玄海原子力発電所3，4号機における 主変圧器及び所内変圧器の更新について

2025年9月3日
九州電力株式会社

2. 主変圧器及び所内変圧器の更新の概要

【主変圧器及び所内変圧器の一体化イメージ】

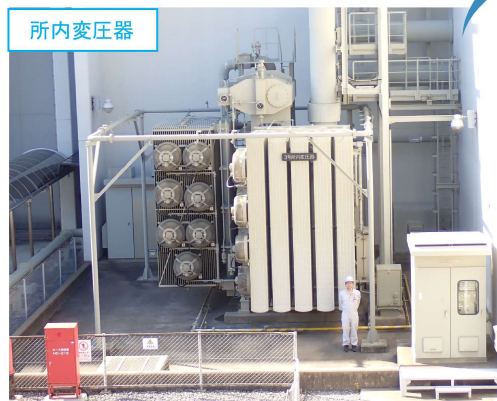
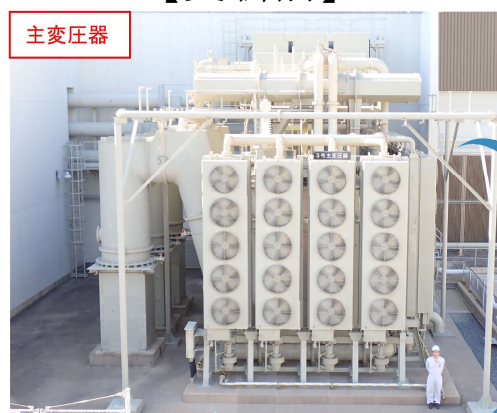
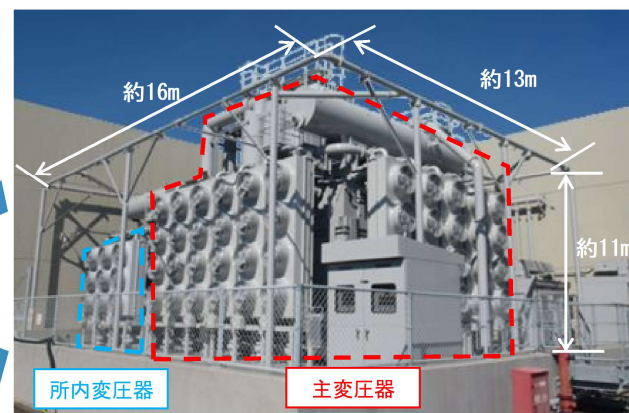
現在、別の箇所に設置している主変圧器と所内変圧器を一体型（主変圧器に隣接して所内変圧器を設置）の変圧器に変更します。一体化に伴い、変圧器ごとに設置している冷却器盤や消火装置が統合され、関連する設備の数が少なくなるため、点検、修理等が容易となり保守性が向上します。
